**COMUNE DI BORGO PACE**  
**Provincia di Pesaro e Urbino**

**COMUNE DI MERCATELLO SUL METAURO**  
**Provincia di Pesaro e Urbino**

OGGETTO : [ID: 9755] Procedura di Valutazione di Impatto Ambientale ai sensi dell'art.23 del D.lgs 152/2006 relativa all' Impianto per la produzione di energia elettrica da fonte rinnovabile di tipo eolico della potenza complessiva di 39,6 MW, costituito da 6 aerogeneratori di potenza pari a 6,6 MW ciascuno e delle relative opere civili ed elettriche connesse denominato Sestino. Codice MYTERNA n. 202202351 Proponente: RWE Renewables Italia S.r.l..

**COMUNICAZIONE DI IMPROCEDIBILITA' ALLA EMISSIONE DEL PARERE DI COMPETENZA PER EVIDENTE INCONGRUENZA DELLA DOCUMENTAZIONE TECNICA.**

Figura 1 – Sovrapposizione Lay-out impianti eolici “Sestino” (blu) e “Poggio delle Campane” (rosso)

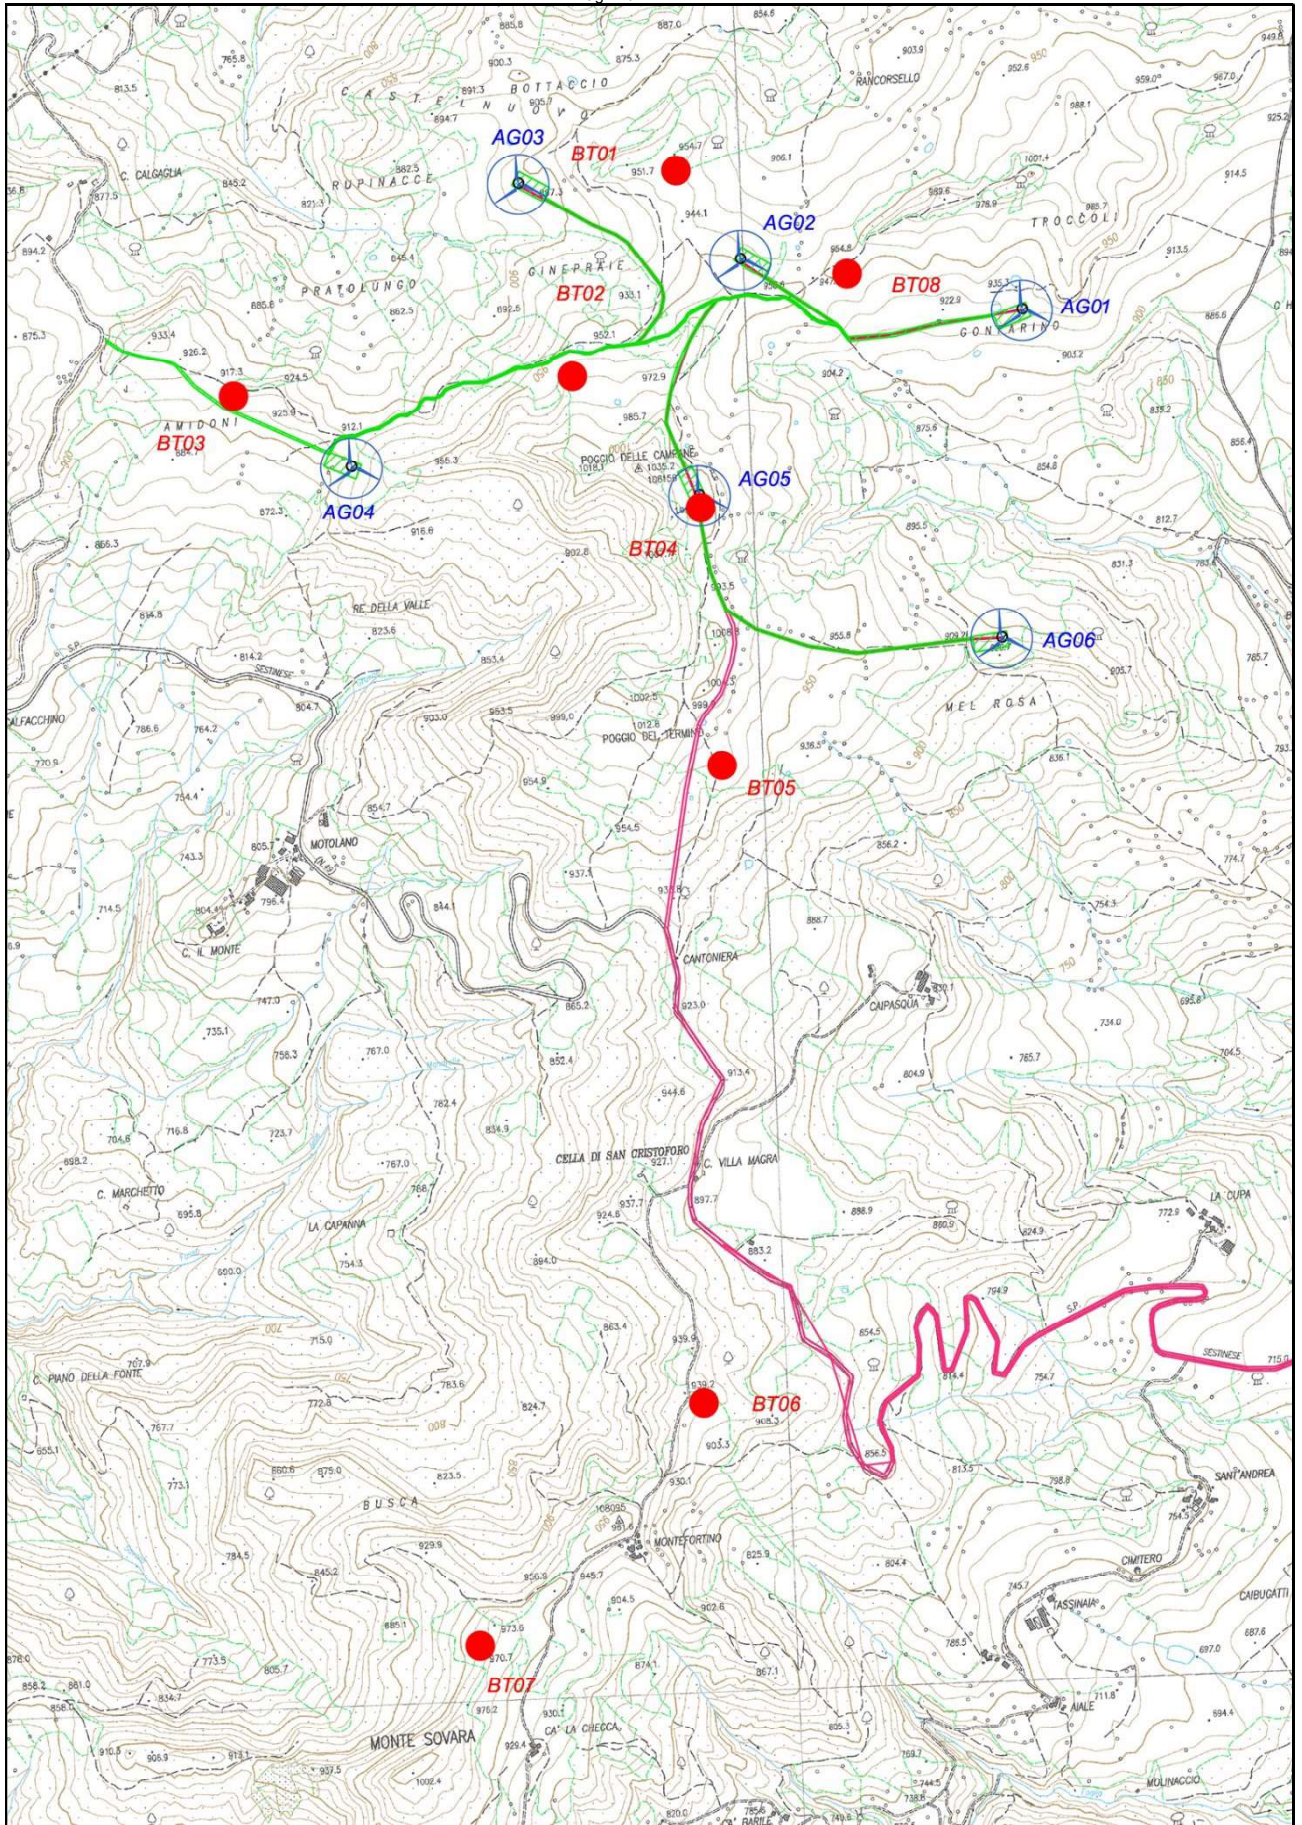
Per tornare comunque nel merito del parere in ordine al procedimento di che trattasi, si evidenzia che da una sommaria visione della documentazione pubblicata sul portale del MITE riguardante i procedimenti di VIA, si evince che l'impianto eolico "Sestino" proposto da RWE Italia S.r.l., si posiziona sostanzialmente sullo stesso sito previsto per la realizzazione dell'impianto eolico "Poggio delle Campane" (Impianto 1 nel precedente elenco). In particolare, vedi Figura 1, la posizione della turbina AG05 (colore blu - impianto "Sestino") è praticamente la stessa della turbina BT04 (colore rosso - impianto "Poggio delle Campane"). E' normale che qualcuno, e certamente non questi Uffici Tecnici, debba preventivamente approfondire la problematica, non fosse altro per gli impatti cumulativi determinati dai singoli progetti.

**Figura 2** – Stralcio Tavola "PEEST-P\_D-0138-Carta della visibilità 10 km SE" del progetto "Sestino"

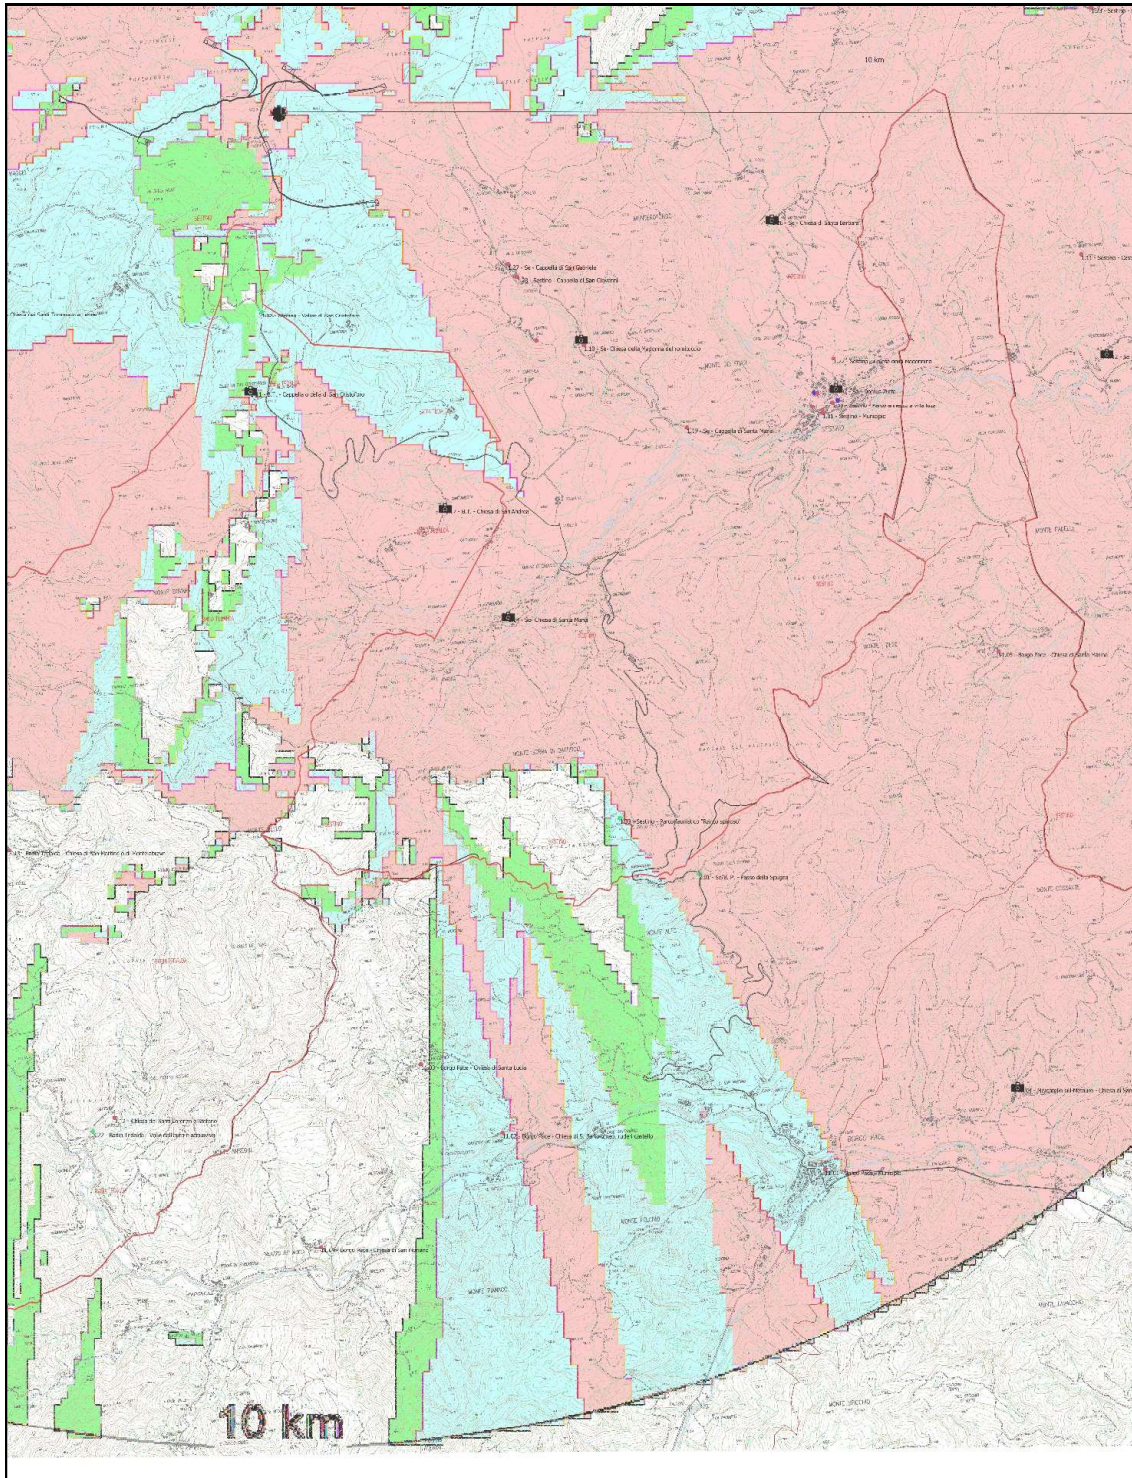
In Figura 2 allegata alla presente nota è riportato uno stralcio della Tavola "PESEST-P\_D-0138-Carta della visibilità 10 km SE" del progetto "Sestino". Stranamente, a parere degli scriventi, non emerge alcuna differenziazione fra visibilità nelle zone di crinale e visibilità dal fondovalle o comunque da punti teoricamente coperti da rilievi. Si presume che le anomalie presenti nella mappatura possano dipendere da qualche problema legato al modello 3D del terreno adottato nei calcoli, ovvero dal

malfunzionamento del software utilizzato (non vogliamo pensare ad una progettazione approssimativa). Quanto affermato trova conferma in Figura 3 allegata alla presente nota ove è riportato uno stralcio della Tavola "224313\_D\_D\_0390\_00\_Influenza\_visiva" del progetto "Poggio delle Campane". Nella mappatura delle zone a differente impatto visivo, si nota molto bene l'effetto prodotto dal crinale che separa i bacini del Metauro e del Foglia rispetto al fondovalle su cui si collocano i centri abitati di Borgo Pace e Mercatello sul Metauro.

In definitiva si ritiene che debba essere approfondita la rappresentazione relativa all'impatto visivo dell'impianto "Sestino" rispetto a quella del "Poggio delle Campane" così da produrre in esame quella corretta.

**Figura 3** – Stralcio Tavola "224313\_D\_D\_0390\_00\_Influenza\_visiva" del progetto "Poggio delle Campane"

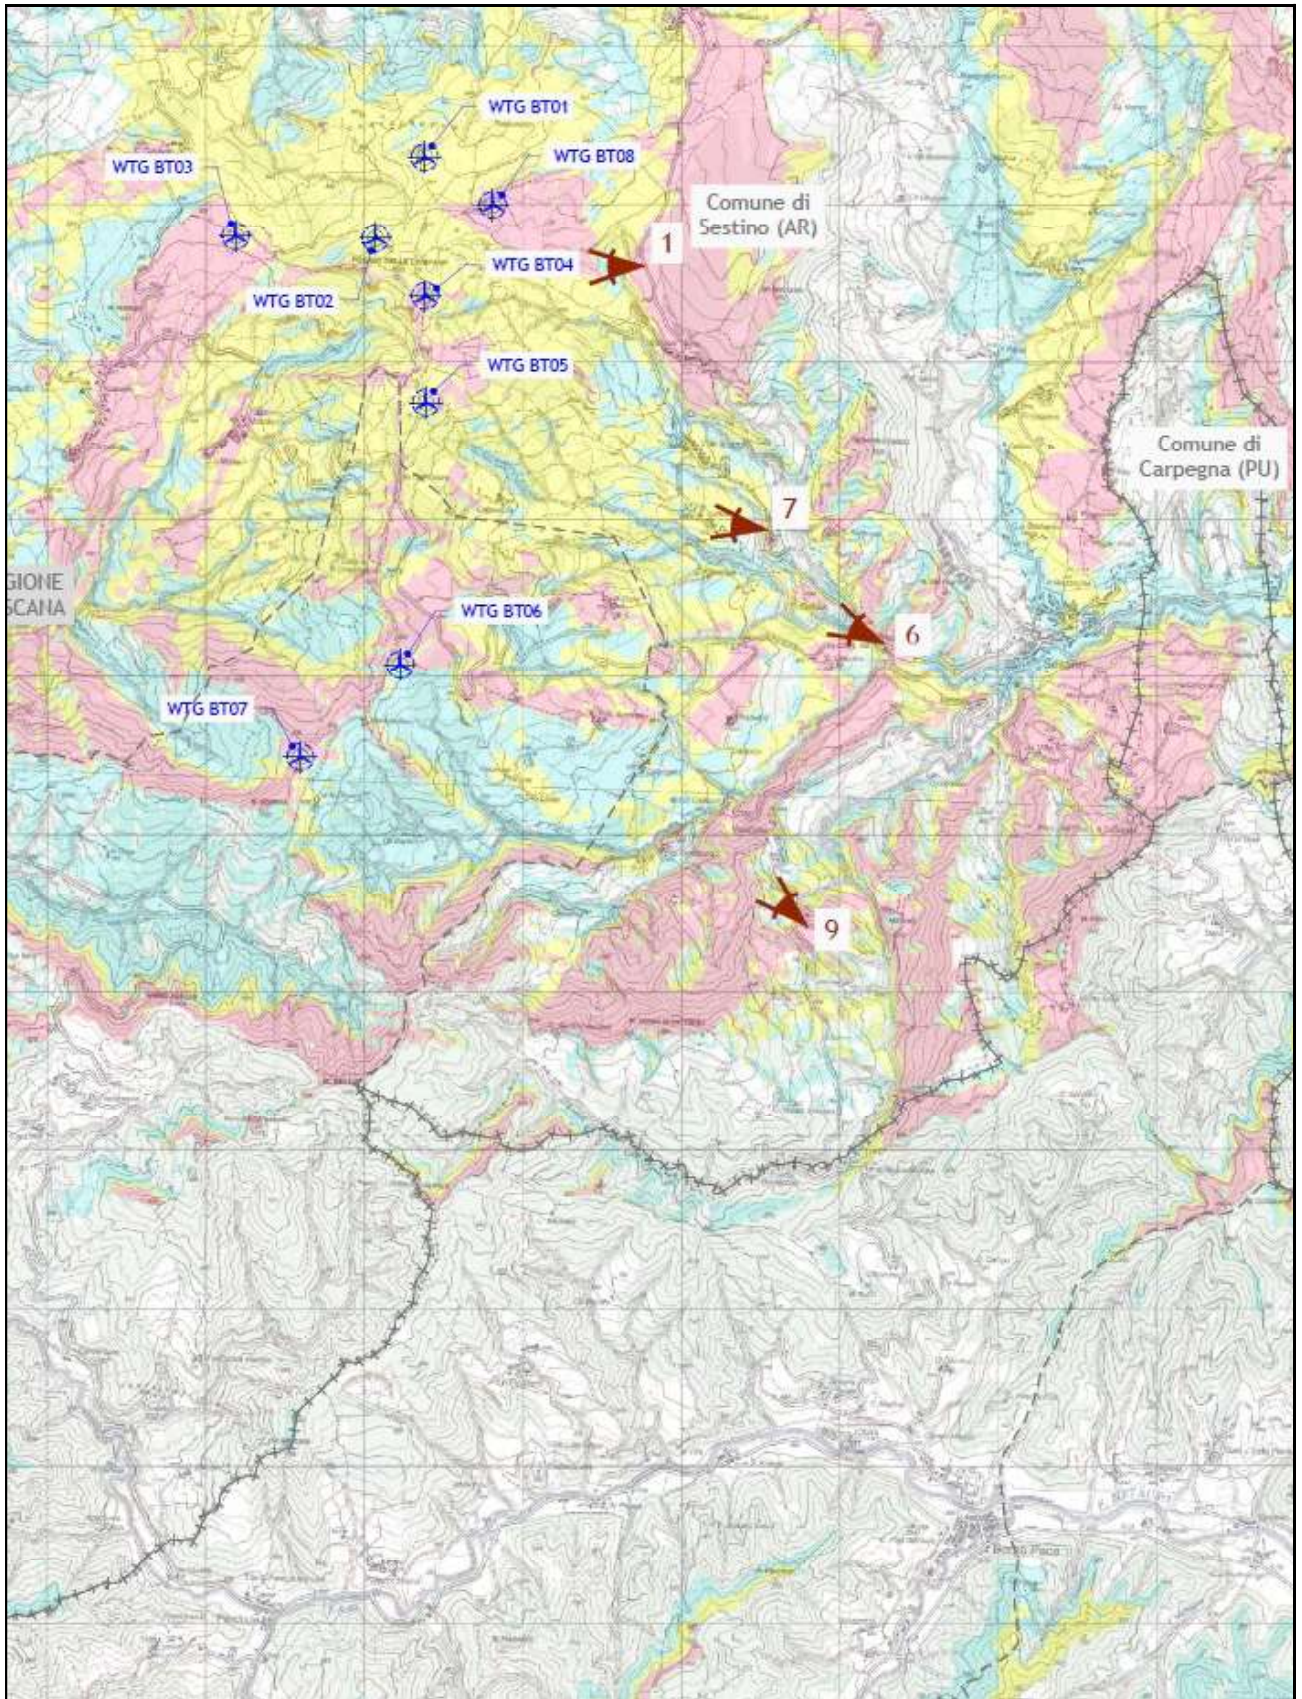
Considerato che le turbine di riferimento dei due progetti hanno le stesse caratteristiche geometriche, rappresentate da un'altezza al mozzo di 115 m, un diametro del rotore di 170 e un'altezza massima di 200 m da terra, è evidente che le due mappature avrebbero dovuto essere abbastanza sovrapponibili fra di loro.
